COMUNE DI CAMPOMARINO

Oggetto: ID 8234 – Procedura di Valutazione di Impatto Ambientale ai sensi dell'art. 23 del D. Lgs. n. 152/2006 relativa alla variante del progetto di un impianto eolico, denominato "Parco Eolico Campomarino", composto da n. 5 aerogeneratori per una potenza complessiva di 32,5 MW, da realizzarsi nel Comune di Campomarino (CB) e relative opere di connessione alla RTN, da

realizzarsi nel Comune di Portocannone (CB).
Proponente: Re Plus S.r.l. Comunicazione relativa a procedibilità istanza, pubblicazione documentazione. Parere del Comune di Campomarino (CB) ai sensi dell'art. 24, comma 3, del D. Lgs. n. 152/2006 e ss.mm.ii.

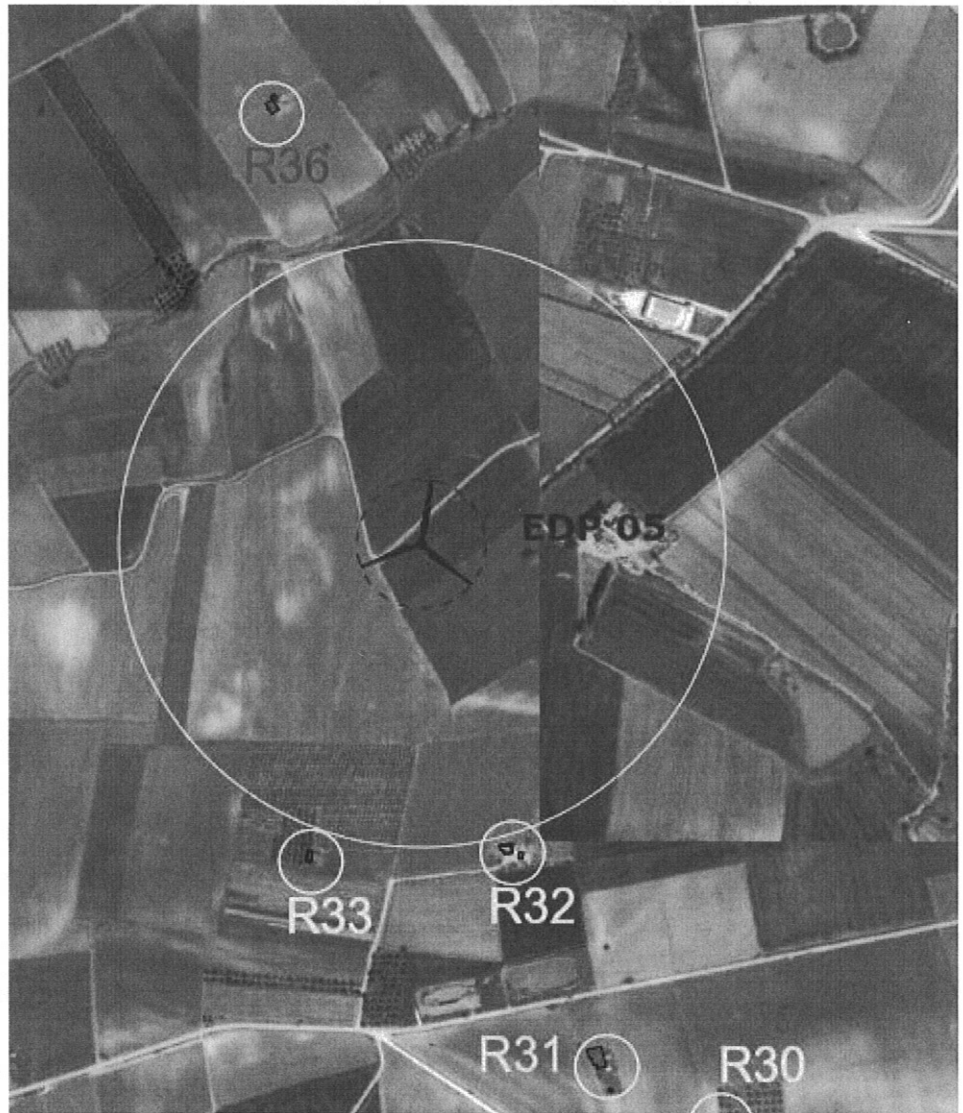
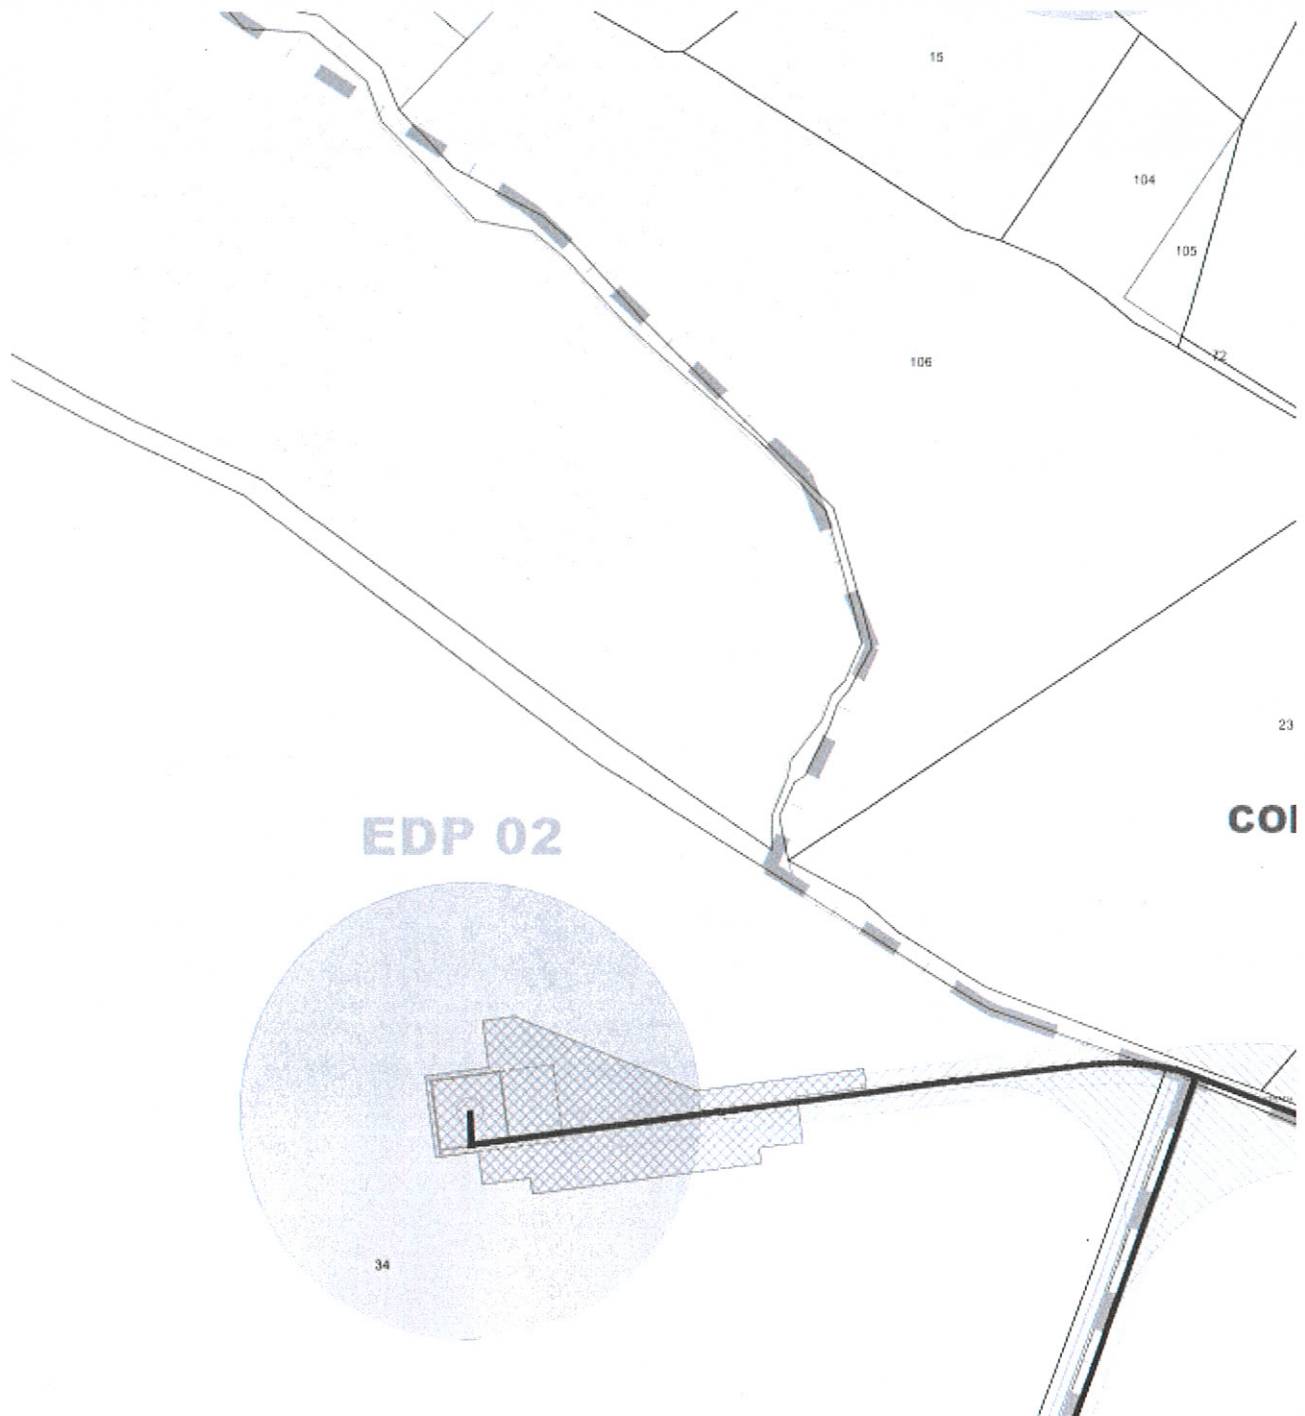
- 3- Il sito prescelto per il parco eolico, richiede necessari lavori di sbancamento e di nuova viabilità che mal si conciliano con il contesto circostante. Oltre all'impatto delle torri eoliche che necessitano di ampie basi in cemento, ci sono anche le opere necessarie per permettere l'accesso ai siti non serviti da adeguata viabilità. Le ipotesi di viabilità individuate, se pur fattibili, comportano inevitabilmente opere di impatto ambientale o sociale alquanto "significativo", e presentano numerose criticità. Dall'analisi delle tavole della viabilità, si rilevano anomalie circa i volumi di scavo e riporto da realizzare, con particolare riferimento ai "fossi" presumibilmente

necessari alla raccolta delle acque piovane, che presentano discontinuità tra più sezioni trasversali consecutive.
